STOBD - SB11101270 - CONECTOR RESORTE

Amortiguadores de Porton

MALZEME	11SMnPb30	ÇİZİM	İSİM	TARİH	İMZA	
ADET	1	ÇİZEN	F.GÜLTEKİN	16.04.2014		
ÖLÇEK	2 / 1	ONAY				
STD. NO						RESİM NO 0118.022
MTJ. NO						REVİZYON NO 1

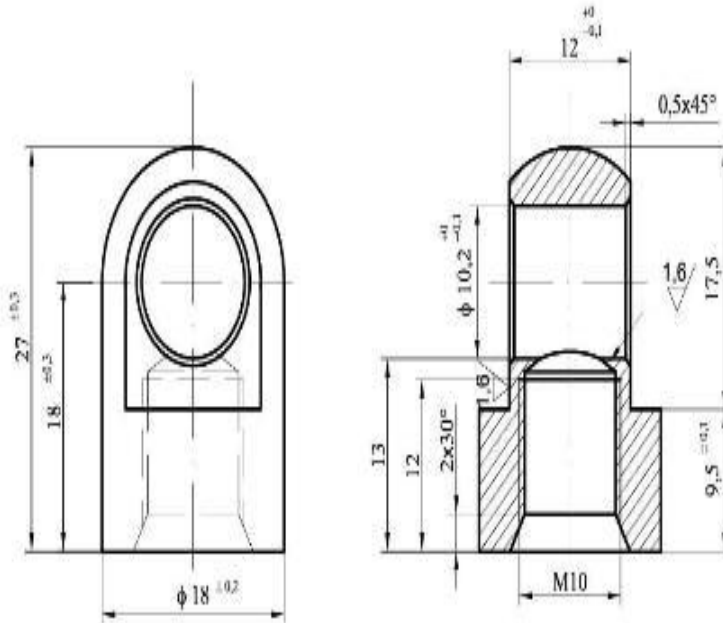
1	2x45° lik havşa ölçüsü 2x30° olarak değiştirildi.	27.01.2015	
SIRA NO	DEĞİŞİKLİK	TARİH	İMZA
